新竹縣政府工程查核代表照片表

工程名稱：生活圈道路交通系統建設計畫-竹北市環北路與中山路路口道路交通改善工程案-車道拓寬工程案

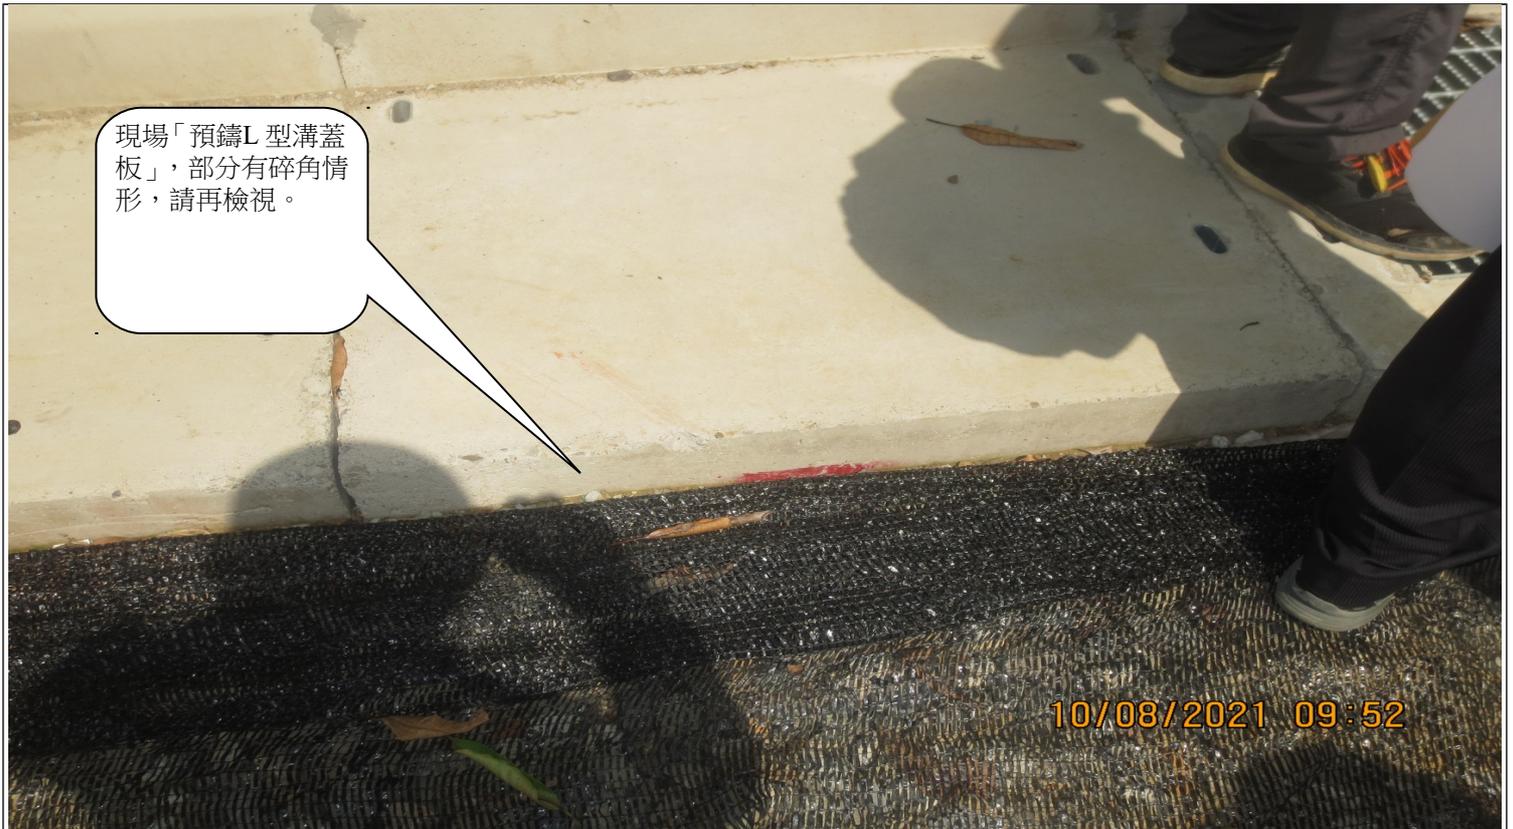
現場「預鑄L型溝蓋板」，部分有碎角情形，請再檢視。
